改善箇所説明図

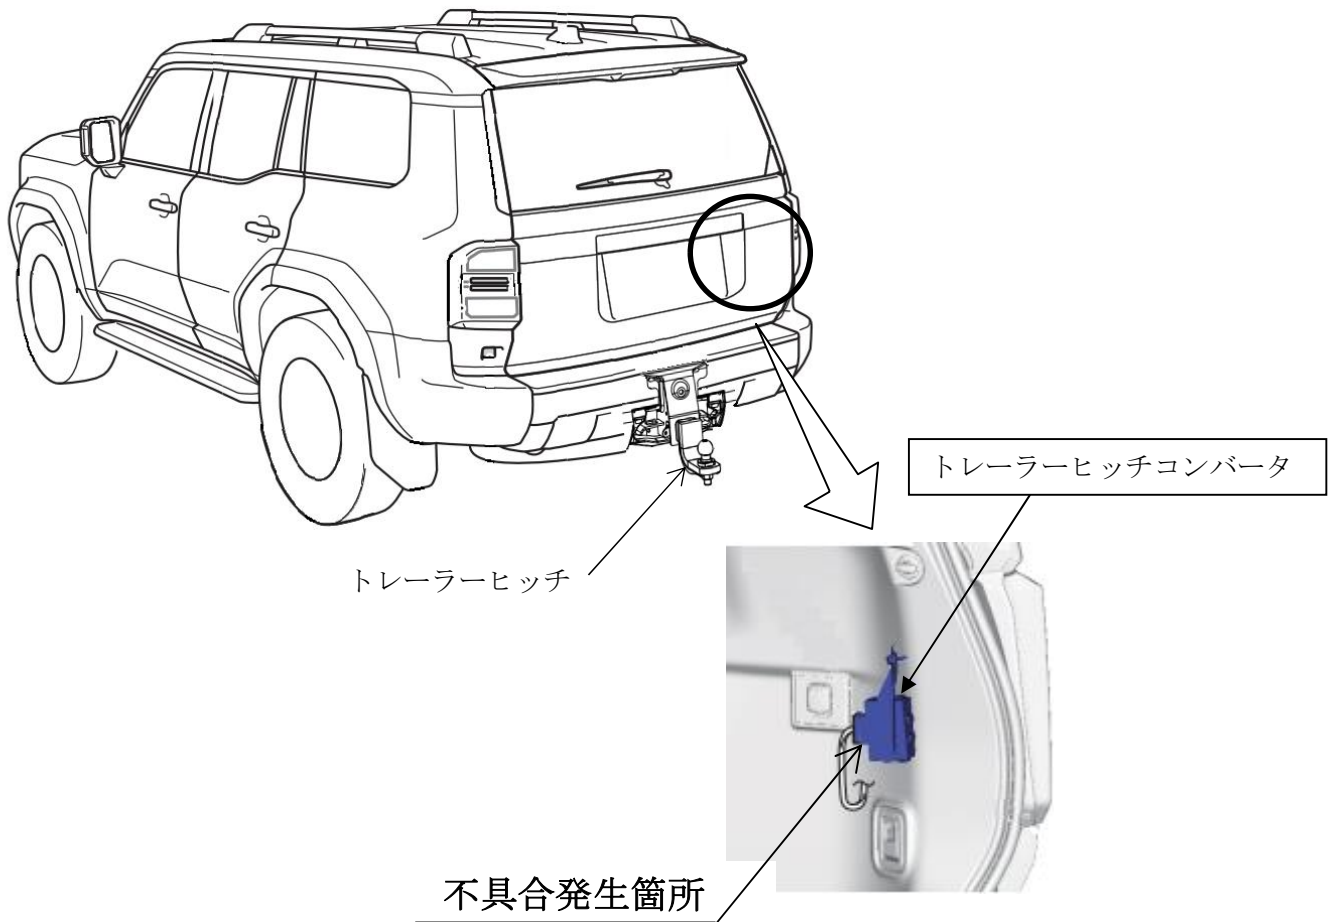
後付け用品として設定したトレーラーヒッチにおいて、

- ① リヤコンビネーションランプを制御するトレーラーヒッチコンバータの回路を誤ったため、制動時にトレーラーの制動灯と方向指示器が同時に点灯する。また、制動時に方向指示器を作動した際、指示方向の指示器は点滅するが、反対側は点灯したままとなる。
- ② リヤコンビネーションランプを制御するトレーラーヒッチコンバータの設定を誤ったため、制動時にトレーラーの制動灯と方向指示器が同時に点灯する。

- ① 対象車両について、当該コンバータを改善品に交換する。
- ② 対象車両について、当該コンバータを取外す。

識別：改善済車両には車台番号末尾の右に黄色ペイントを塗布する。
